泊発電所3号炉

地盤(敷地の地質・地質構造)に関するコメント回答 (Hm2段丘堆積物の堆積年代に関する検討)

令和元年11月7日
北海道電力株式会社

調査位置図(変更前の地形)

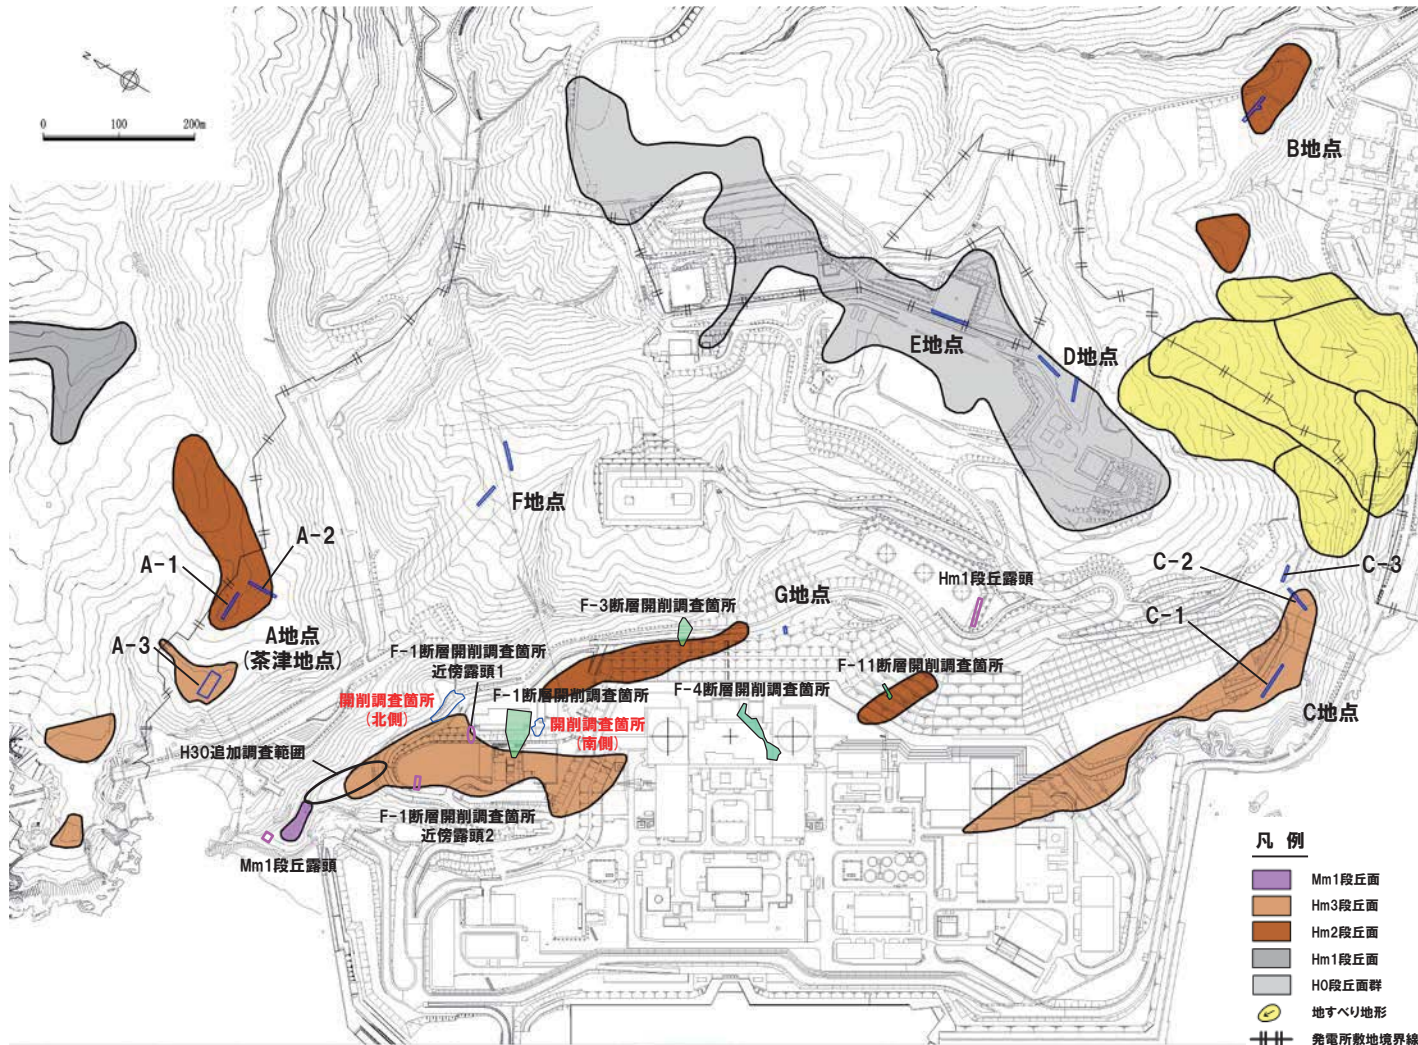
5	F-1断層開削調査箇所における南側壁面の河成の堆積物(砂礫層)については、レンズ状に堆積し、砂層と指交関係様の堆積構造に見えるが、不整合境界について説明すること。	
	6	F-1断層開削調査箇所のスケッチについては、以下の点について説明すること。 <ul style="list-style-type: none"> ・北側壁面の礫層中のF-1断層の先端は、東側壁面に達しているものであるか否か。 ・北側壁面の礫層中のF-1断層の延長方向に認められる砂(粗砂)の薄層が変形している様に描かれていること。 ・F-1断層の見掛けの変位量についての考え方。 	
	7	F-1断層に関連する1,2号炉調査時のボーリング調査結果を提示すること。また、F-1断層の南端側の止めに使用している露頭調査結果についても提示すること。さらに、F-1断層が3号炉側に延長していないことを確認するため、F-4及びF-5ボーリング調査結果についても提示すること。

No	指摘事項	回答方針
5	F-1断層開削調査箇所における南側壁面の河成の堆積物(砂礫層)については、レンズ状に堆積し、砂層と指交関係様の堆積構造に見えるが、不整合境界について説明すること。	<p>・平成31年4月26日審査会合において説明済み。</p>
6	F-1断層開削調査箇所のスケッチについては、以下の点について説明すること。 <ul style="list-style-type: none"> ・北側壁面の礫層中のF-1断層の先端は、東側壁面に達しているものであるか否か。 ・北側壁面の礫層中のF-1断層の延長方向に認められる砂(粗砂)の薄層が変形している様に描かれていること。 ・F-1断層の見掛けの変位量についての考え方。 	
7	F-1断層に関連する1,2号炉調査時のボーリング調査結果を提示すること。また、F-1断層の南端側の止めに使用している露頭調査結果についても提示すること。さらに、F-1断層が3号炉側に延長していないことを確認するため、F-4及びF-5ボーリング調査結果についても提示すること。	
8	F-4断層及びF-11断層開削調査箇所に認められる堆積物が積丹半島西岸の段丘編年の結果に照らし合わせた場合、Hm2段丘堆積物に対比されることの妥当性を説明すること。	
9	F-1断層の活動性評価に関する追加調査については、調査計画(位置、内容、工程等)を示すこと。	
		<p>・令和元年6月7日審査会合において説明済み。</p>

【F-11断層開削調査箇所】

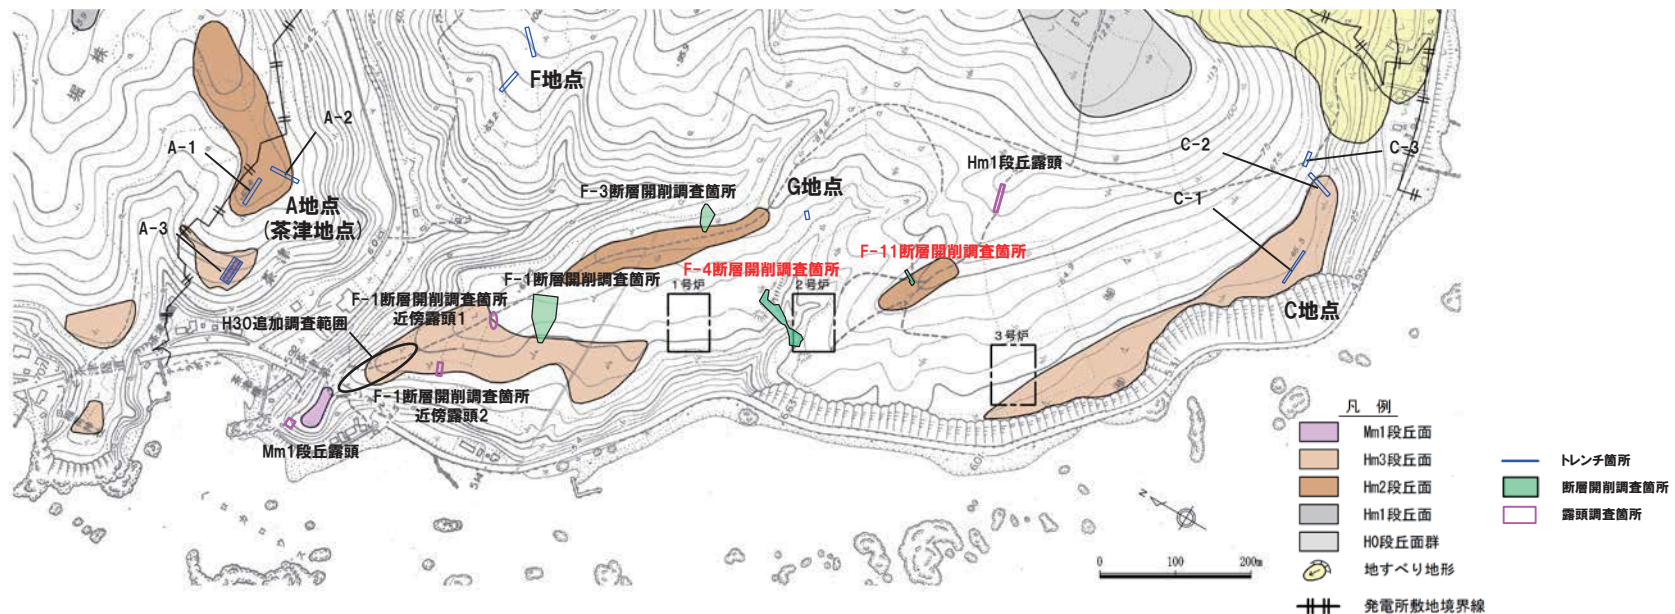
指摘時期	No	指摘事項	説明時期
平成31年2月22日 審査会合	8	F-4断層及びF-11断層開削調査箇所に認められる堆積物が積丹半島西岸の段丘編年の結果に照らし合わせた場合、Hm2段丘堆積物に対比されることの妥当性を説明すること。	平成31年4月26日 審査会合
平成31年4月26日 審査会合	9	F-1断層の活動性評価に関する追加調査については、調査計画(位置、内容、工程等)を示すこと。	令和元年6月7日 審査会合
	10	F-1断層の南端については、C-8ボーリングにおいてF-1断層は認められないとしているにも係らず、更に南側に位置する露頭Aの直前までとした考え方を説明すること。また、F-1断層が認められないとしたC-8ボーリング地点付近を含む既存の断層断面位置図を示すこと。	次回以降説明
	11	G地点に分布する堆積物がHm2段丘堆積物に地層区分されることについては確認ができた。今後、G地点(追加調査箇所)において実施予定の火山灰分析及び粒度分析についても結果を提示すること。	
	12	Hm2段丘面が判読されないF-4断層開削調査箇所に分布する堆積物がHm2段丘堆積物に区分される根拠を整理すること。また、G地点とF-4断層開削調査箇所の間に位置するD-4ボーリングの地層区分の考え方を説明すること。	
	13	F-4断層開削調査箇所については、露頭写真等、未提示のデータがあるのであれば提示すること。	
令和元年6月7日 審査会合	14	開削調査を開始する前に、事前確認調査の結果を示すこと。	令和元年6月28日 審査会合
令和元年6月28日 審査会合	15	<p>F-1断層の活動性評価に関する追加調査については、以下の指摘を踏まえ、調査を進めること。</p> <ul style="list-style-type: none"> ・今後実施する開削調査箇所で認められる劣化部がF-1断層に認定される根拠を示すこと。 ・F-1断層と小断層の関係性について確認すること。 ・F-1断層の活動性評価に当たっては、上載地層の変位だけでなく、変形の有無についても確認すること。 ・今回調査においては、F-1断層以外の断層が存在するか否かについても、整理すること。 ・第四紀層の地層区分については、定量的な検討を行うとともに、既往調査箇所との対比等も実施し、区分の妥当性を示すこと。 ・第四紀層の地層区分に用いた礫の円磨度については、これまで文献における印象図に基づくやや定性的な分類をしているが、より定量的な分類となるように検討すること。 	今回説明
